REGISTRE D'ENQUÊTE PUBLIQUE

relatif à : REVISION PLU RAMONVILLE SAINT AGNE

Objet de l'enquête : REVISION PLU RANOUVILLE SAINT-AGNE

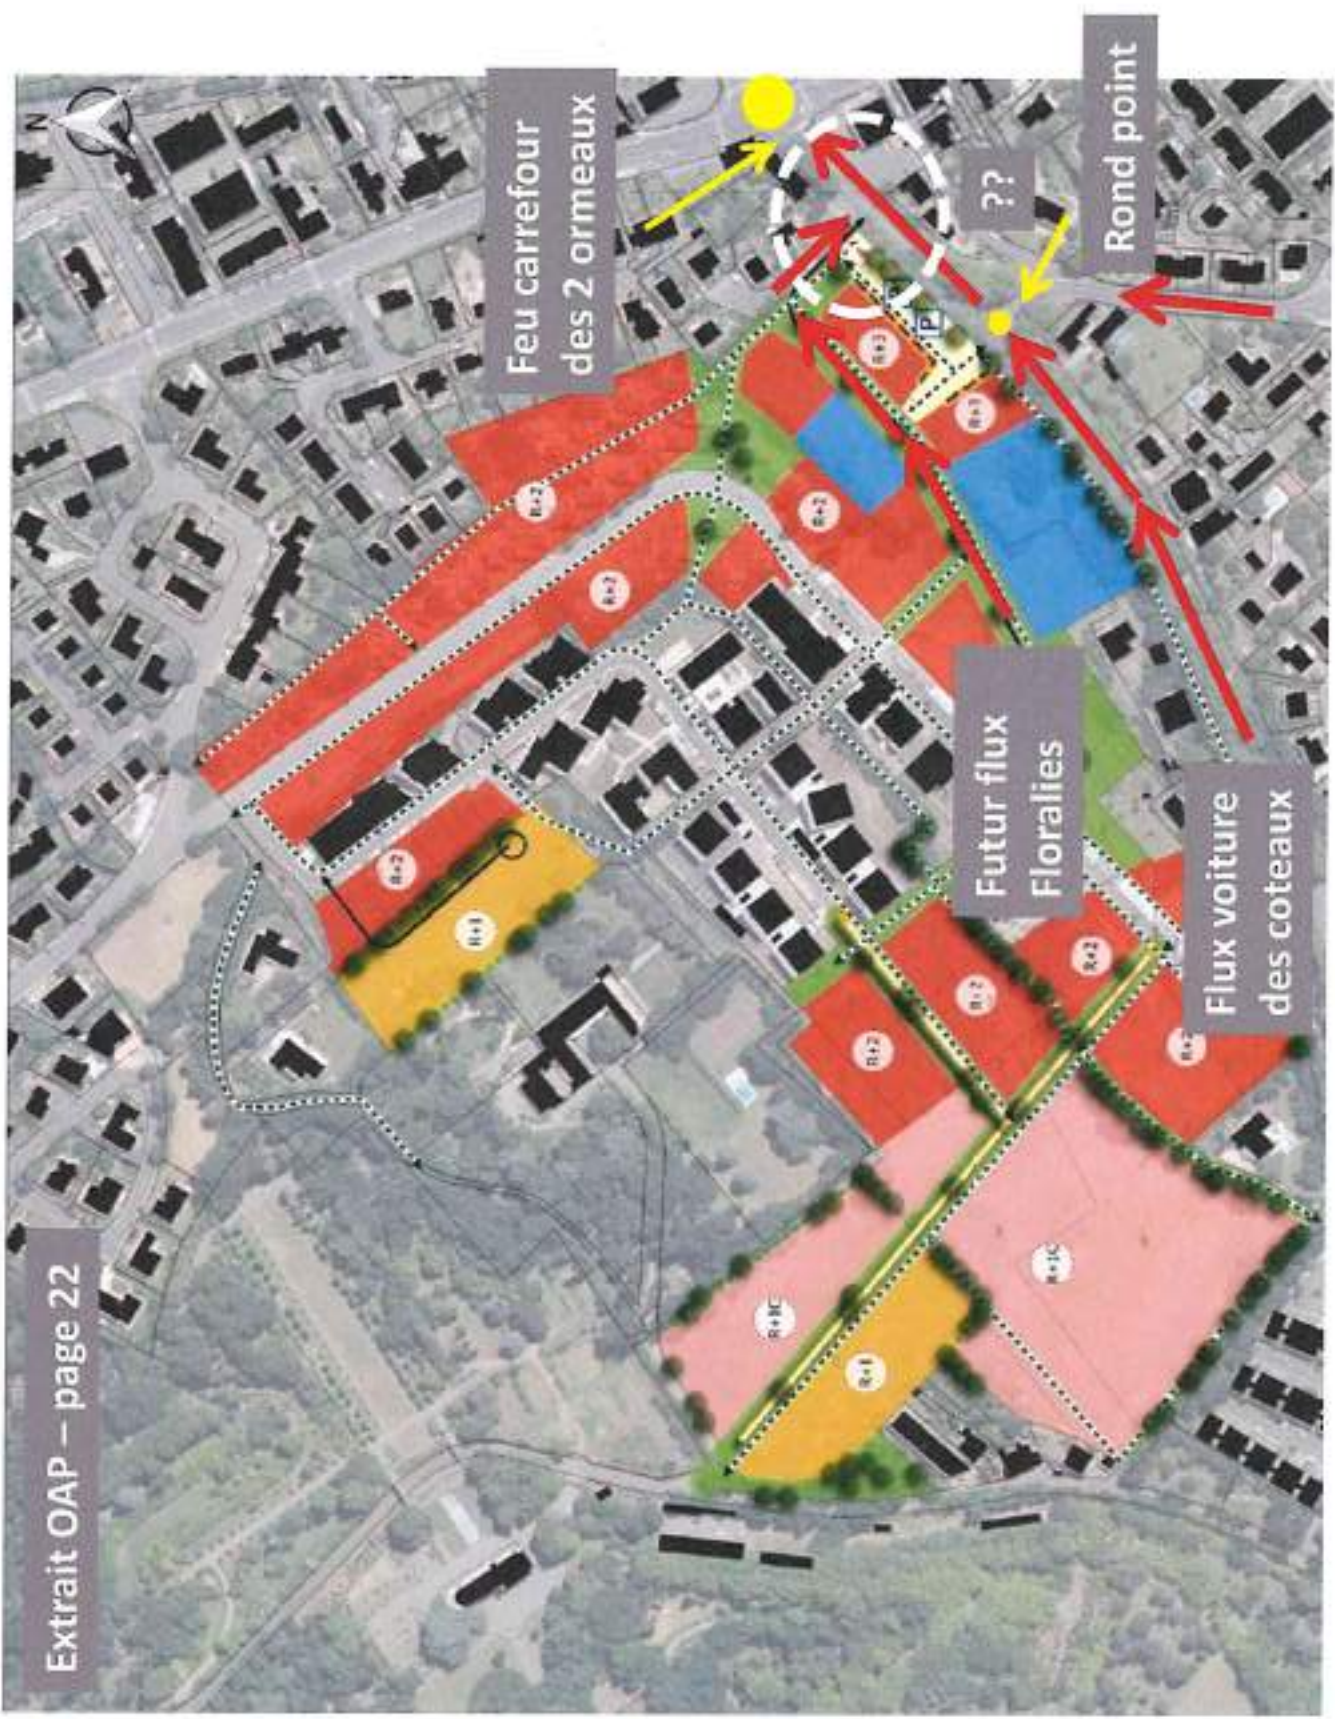
Je suis propriétaire de la parcelle n°80 000 AR 01 située au 3 allée des Tamaris. L'OAP décrit page 22 les orientations d'aménagement quartier Marangon/Floralies avec notamment sur le plan présenté le schéma des futures voies de circulation autour de la future gendarmerie. L'aménagement des voiries prévoit de faire déboucher la jonction Floralies/Avenue de Suisse (donnant l'accès à la gendarmerie) par l'allée des Tamaris. Cette orientation pose une question non encore résolue qui est l'aménagement de ce carrefour qui n'est aujourd'hui pas compatible d'un accès intensif (ni d'un accès à double sens).

Ma 1ère question est donc: cette alternative a t elle été étudiée et pourquoi n'a-t-elle pas été préférée à celle proposée?

Ma 2ième question est donc: quelles orientations sont prévues dans le cadre de cette révision de PLU pour traiter la problématique de circulation au niveau de ce carrefour?

La mairie n'a a ce jour pas proposé de solution pour traiter cet aggrèvement annoncé. Il semble pourtant nécessaire de prendre la mesure de l'augmentation de circulation liée la densification de ce quartier et d'intégrer aux orientations du PLU des articles associés à cette problématique et de prévoir des aménagement adaptés.

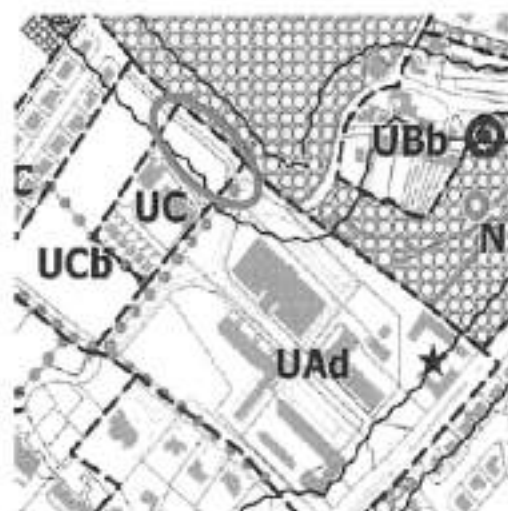
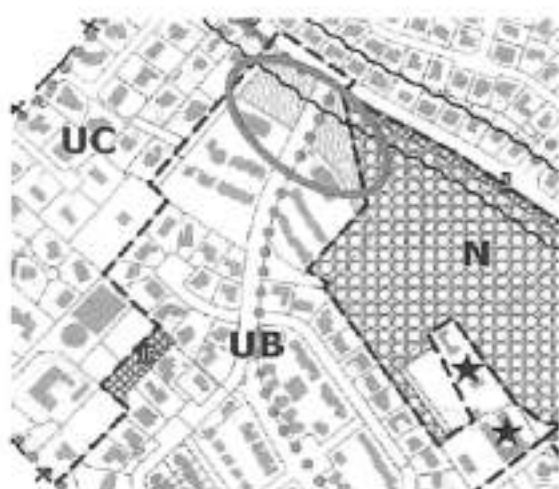
Cette personne est propriétaire d'une maison en zone Nh ; le reste de sa parcelle est en zone N. Il s'agit de la parcelle cadastrée AB 63 d'une superficie de 14 087m² (parcelle en gris sur le plan sur contre).

Son voisin a une maison en zone Nh cependant le reste de sa parcelle est classée en zone UCb et a la possibilité de faire 4 maisons individuelles selon l'OAP des Coteaux.

Le propriétaire qui est bloqué par cette zone N souhaiterait avoir le même traitement que son voisin. Il demande donc le déclassement de sa parcelle de la zone N pour construire une maison individuelle pour ses enfants.

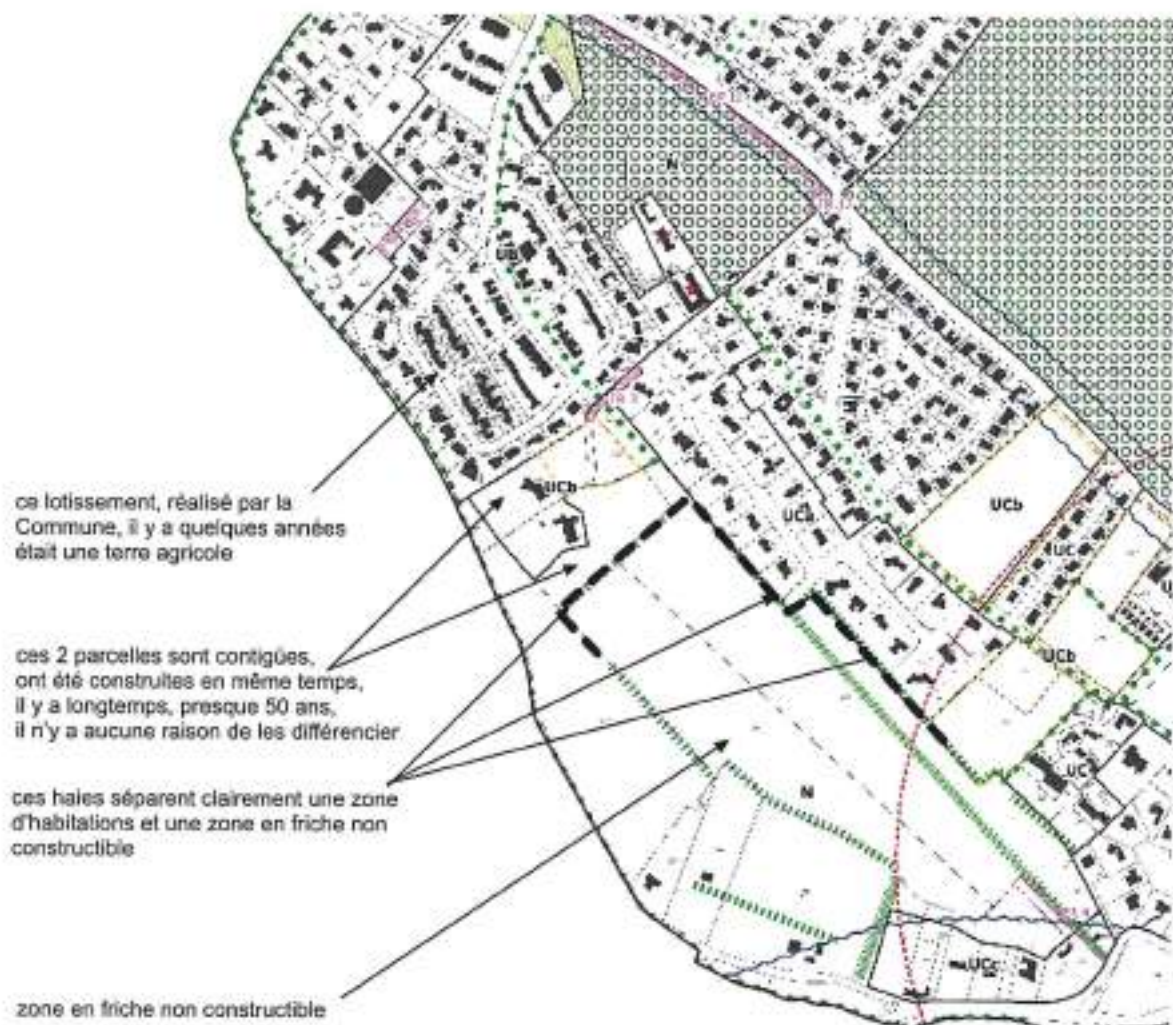
- Notre parcelle AB n°63 est actuellement classée N au PLU de la zone
- Or elle est mitoyenne d'une parcelle classée UCb
- Dans le cadre d'un projet de regroupement familial, nous souhaitons que nos enfants puissent construire leur maison sur notre parcelle
- Pour cette raison, nous demandons à ce que le PLU soit modifié de manière à ce que notre parcelle soit, elle aussi, classée UCb

Nous pensons que notre demande était en bonne voie car la commune y avait donné un avis favorable, voir délibération du Conseil Municipal du 17 novembre 2016 (en annexe), page n°3 §1 « Problématique d'un propriétaire situé sur les Coteaux Nord ».

Malheureusement, au vu du zonage actuellement prévu à la révision du PLU (fichier PLU Ramonville_zonage_20190613.pdf), notre demande a été traitée a minima pour ne pas dire moins.

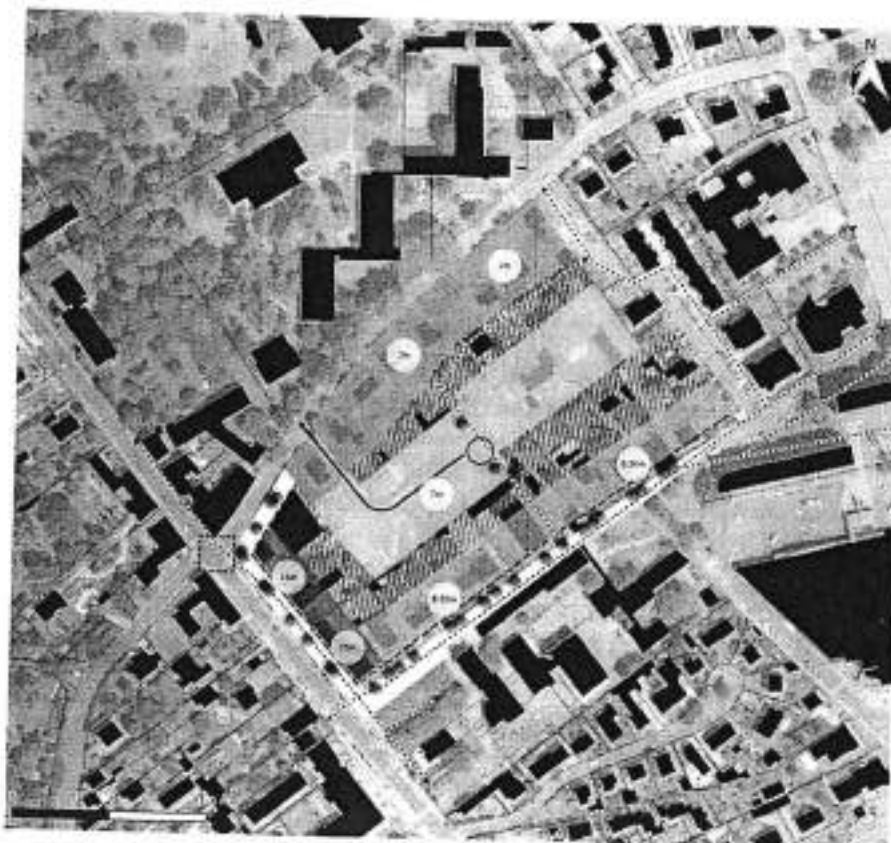
Je souhaiterais que ces bandes soient revues :

- Réduction des bandes non constructibles ou mieux voire suppression
Ou au moins Élargissement de la première bande constructible de 25 m (telle que proposée actuellement) à 35 ou 40 m (Cf ce qui est proposé le long de la rue du bac)
- Hauteur de construction R+2 sur la parcelle 87

En effet mon terrain est suffisamment large et long pour permettre des constructions dans le sens Nord-Ouest Sud- Est comme c'est le cas pour la parcelle 91 sur laquelle ont été construits de petits collectifs de hauteur R+2 Je crois.

Nota : ne peut-on proposer le long de la rue du bac une bande non constructible de 5 m comme le long de la rue des Sanguinettes et de la place Marnac

Figure 1 : Extrait plan de zonage PLU actuel

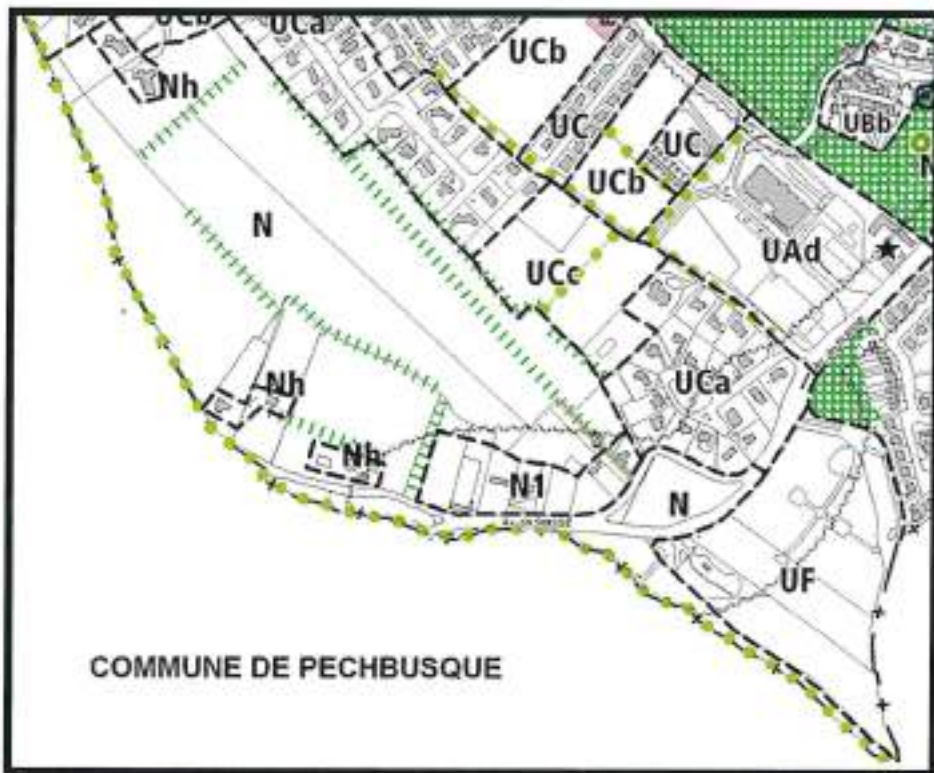
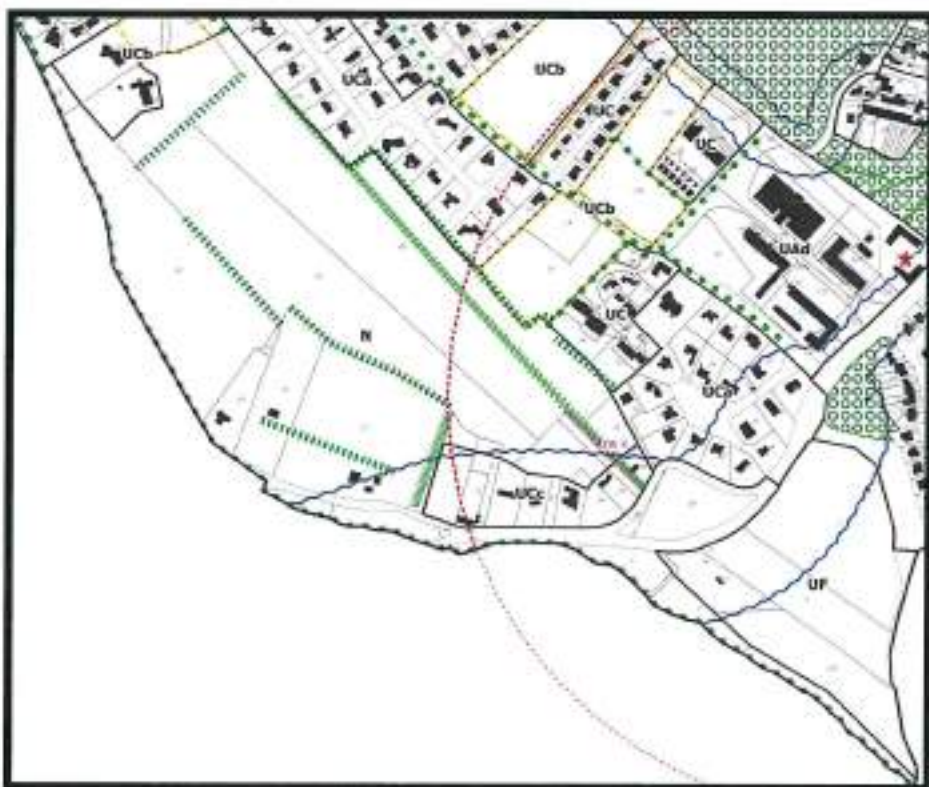
- 2- Dans le projet du nouveau PLU le schéma de découpage et de délimitation de la zone N et ses environs n'est pas assez claire et peut être sujet à interprétation extrait du PLU en PJ;
 - Les parcelles N°39,38,1 et 3 secteur AB du plan cadastre ne sont pas clairement mentionnées en Zone N tel que cela était représenté dans l'ancien schéma de découpage. **Je demande que la mention N soit clairement mentionnée sur le nouveau plan tel que cela était sur le plan précédent.**

- Les zones mentionnées en Nh sur le PLU actuel (parcelles N°60, 59, 57 secteurs AB du plan cadastral) ne figurent plus sur le nouveau. **Quel est le devenir des zones Nh ? Si une évolution est prévue sur cette zone cela doit faire l'objet d'une égalité de traitement entre les riverains et propriétaires sans compromettre les passages d'animaux sauvages ni les conditions de protection spécifiques à cette zone.**

- 4- Je suis propriétaire de la parcelle N°42 secteurs AB du plan cadastre, parcelle qui longe un sentier piétonnier. Ma parcelle est bordée de magnifiques chênes plusieurs fois centenaires qui ne figurent malheureusement pas sur ce plan. **Je demande que cela soit corrigé afin de les mentionner et les inscrire dans le plan de zonage du nouveau PLU tel que cela est fait sur l'avenue de l'aéropostal.**
